Objet : Demande d'examen au cas par cas – Projet situé sur la commune de Franqueville – Réponse à la demande de précisions n°2

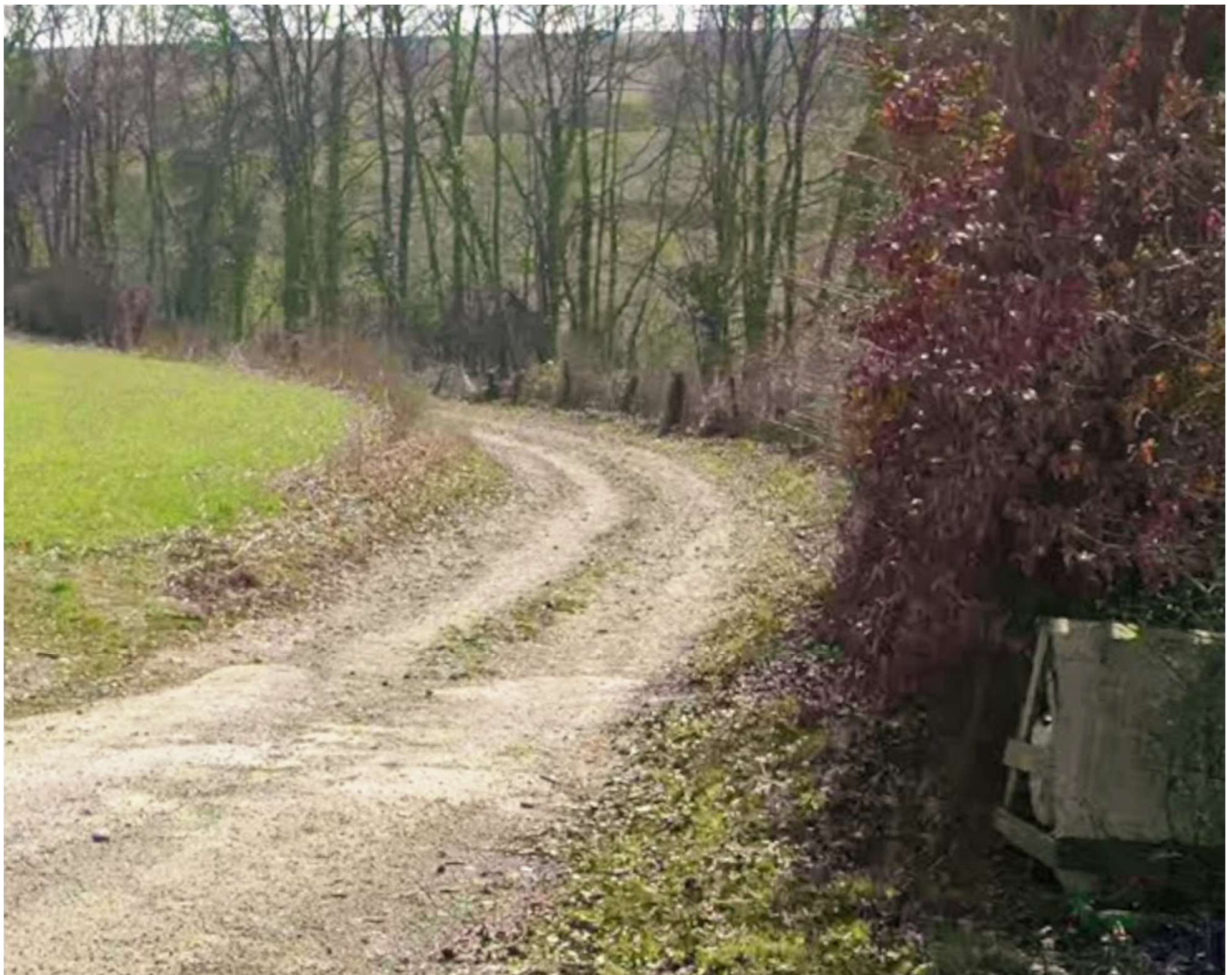
- **Hauteur minimale des panneaux :** nous vous confirmons que la hauteur des panneaux au point le plus bas sera bien de 1,10 mètre au minimum, conformément au schéma joint au dossier.
- **Distance maintenue en herbe entre les boisements et haies existants et la clôture :** La clôture ajourée anti-intrusion rigide de 2 m comprenant des passages de faune sera installée en limite de propriété et à titre d'exemple sur l'illustration ci dessous remplacera celle existante située en interface avec la voirie.
